第三回実施計画変更ヒアリングコメントについて

2. 3号機原子炉格納容器ガス管理設備の
配管部材、機器ユニット固定方式変更に伴う実施計画の変更について

平成26年9月25日
東京電力株式会社

【2号機系統概要図】

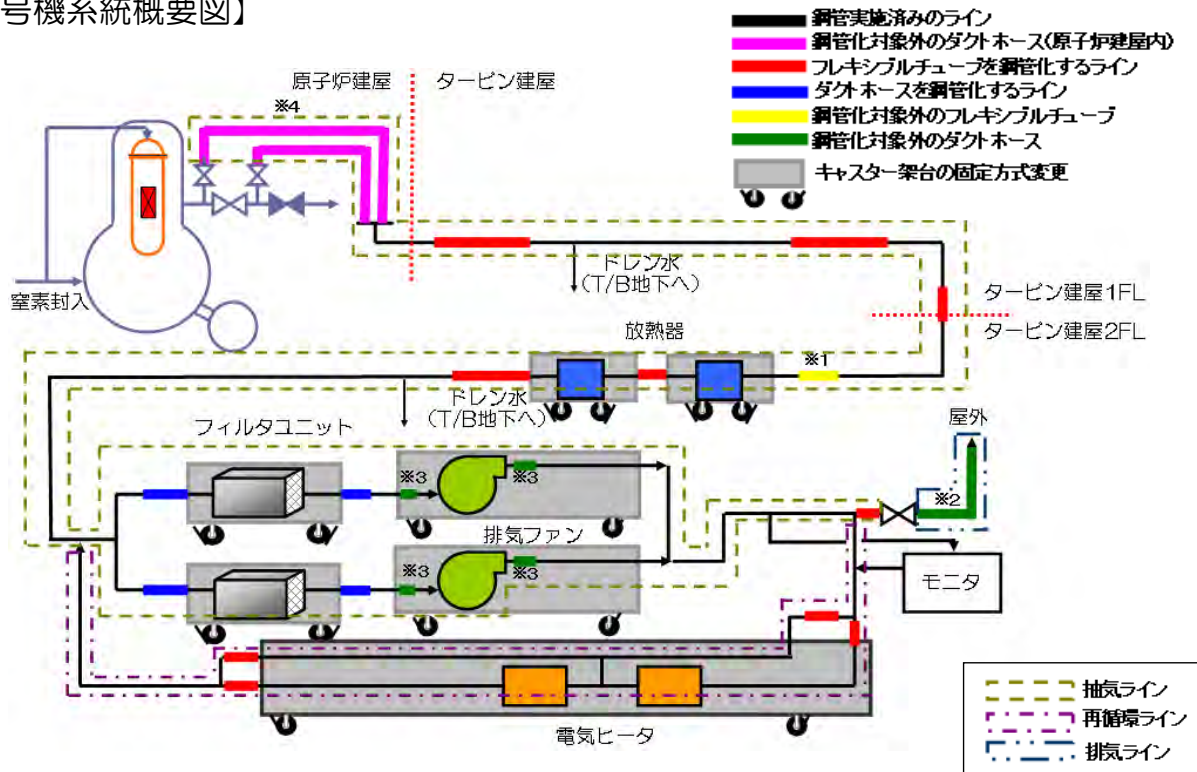
コメント「鋼管に変更するのは、PCV内のガスの「送気ライン」でよいか」

- 原子炉格納容器ガス管理設備は、原子炉格納容器内のガスを抽気し、フィルタユニットにより放射性物質を除去した後、大部分のガスは再循環し、一部のガスをタービン建屋脇より大気へ放出する設備です。
- 本申請にて鋼管に変更する箇所は、抽気ライン及び再循環ラインです。詳細については、2、3号機系統概要図を参照のこと。

【3号機系統概要図】

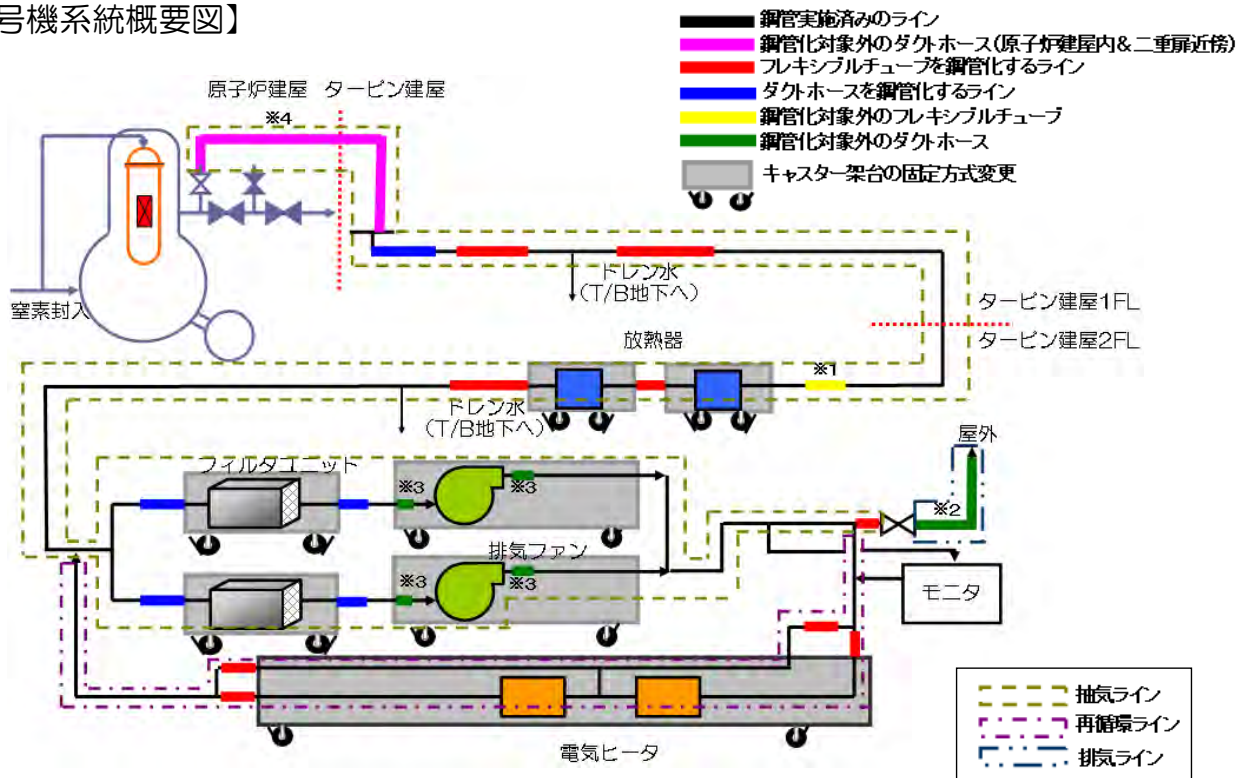
コメント「3号機の黒線は、鋼管とのことだが、全て材質はSUS304TPとの理解でよいのか？」

- 3号機の黒線は、SUS304TP(鋼管)以外にSUS304TPD(鋼管)やSUS304(ダクト)等を使用しています。
